GEMEENTE
KAPRIJKE

Besluit burgemeester inzake toelating voor het signaleren van werken en verkeersbelemmeringen op de openbare weg - Buysse Recycling bv, Eeklo voor afbraak pand, Gentstraat 6 te Lembeke

Advies inzake de vergunning aangevraagd door de firma Buysse Recycling bv voor het slopen van een pand gelegen te Lembeke, Gentstraat 6 (N456) in de periode van 11 t.e.m. 29 januari 2021.

Werken van 3de categorie - Sterke hinder, met driekleurige lichten

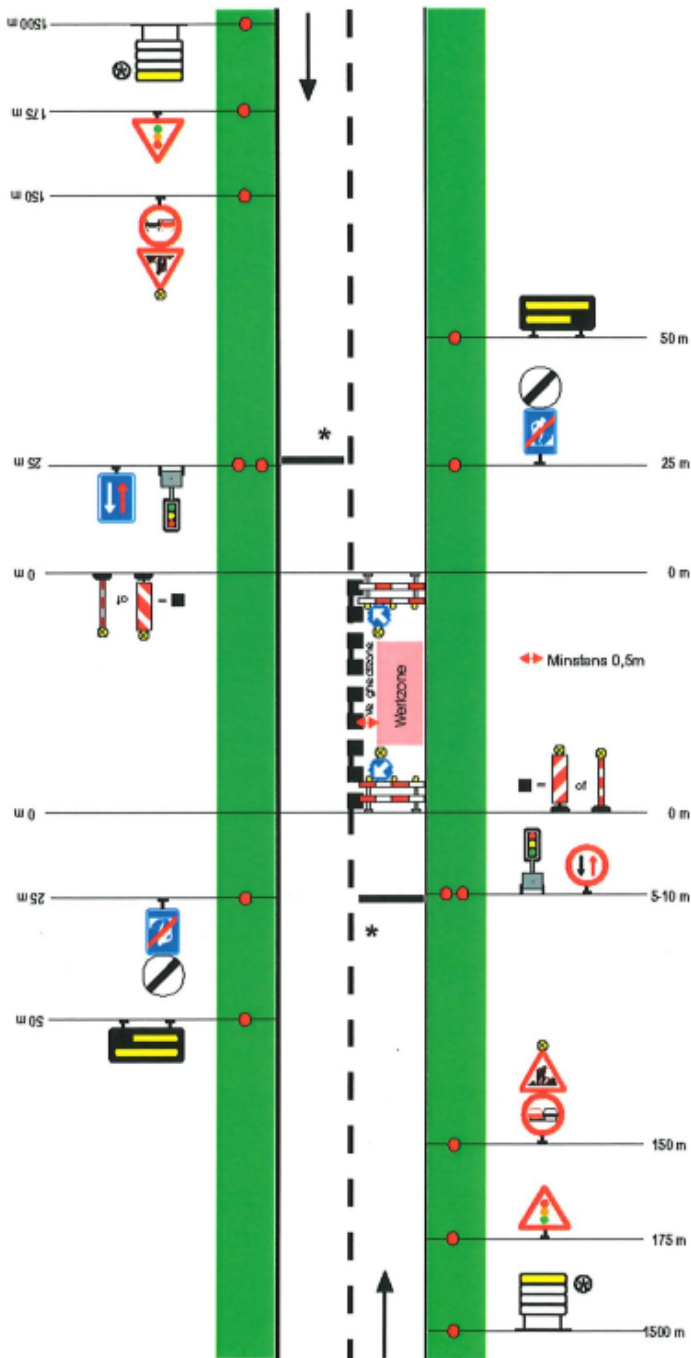
- Zoals overeengekomen met Katrien Van Der Heyden, Districtschef bij het Agentschap Wegen en Verkeer, dient de signalisatie te worden voorzien volgens 'werken van 3de categorie - sterke hinder, met driekleurige verkeerslichten', zoals het standaardplan vervat als bijlage, doch mits volgende aanpassingen :

- De verkeerslichten dienen rechts van het fietspad te worden geplaatst. Hierdoor dienen ook de gebruikers van het fietspad deze te respecteren.
 - Hierdoor wordt er richting Lembeke-dorp gemengd verkeer georganiseerd wat het noodzakelijk maakt in beide rijrichtingen de snelheid tijdelijk te beperken tot 30 km/uur d.m.v. van de verkeersborden C43 '30'. Ik adviseer de plaatsing van deze verbodsborden op 150 m vóór de inname.

- Gezien de nabijheid van een onoverzichtelijke bocht en de plaats noodzakelijk voor gelede voertuigen om rijdende richting Lembeke-dorp opnieuw de rechter rijstrook in te nemen, dient het tijdelijke verkeerslicht voor het verkeer komende van Lembeke-dorp te worden geplaatst juist voorbij de in- en uitrit van de parking (kerk). De snelheidsbeperking naar 30 km/uur dient ter hoogte van dit verkeerslicht tevens te worden herhaald.

- Niettegenstaande het fietspad voor de (brom)fietsers komende van Lembeke-dorp in principe niet wordt belemmerd, adviseer ik toch deze te verplichten de fasering van de verkeerslichten te respecteren. Gezien er slechts één rijstrook beschikbaar zal zijn is het niet denkbeeldig dat bredere motorvoertuigen zich deels op het fietspad zullen begeven ter hoogte van de inname.

- Ter hoogte van de uitrit van de parking (kerk) dien een bijkomend gevaarsbord A31 + A33 te worden geplaatst.
 - Ter hoogte van de oversteekplaats voor voetgangers (nabij de bocht) evenals ter hoogte van huisnummer 12 dienen de voetgangers a.d.h.v. het voorziene informatieve bord te worden verzocht de rijbaan over te steken naar de straatkant met oneven huisnummers.
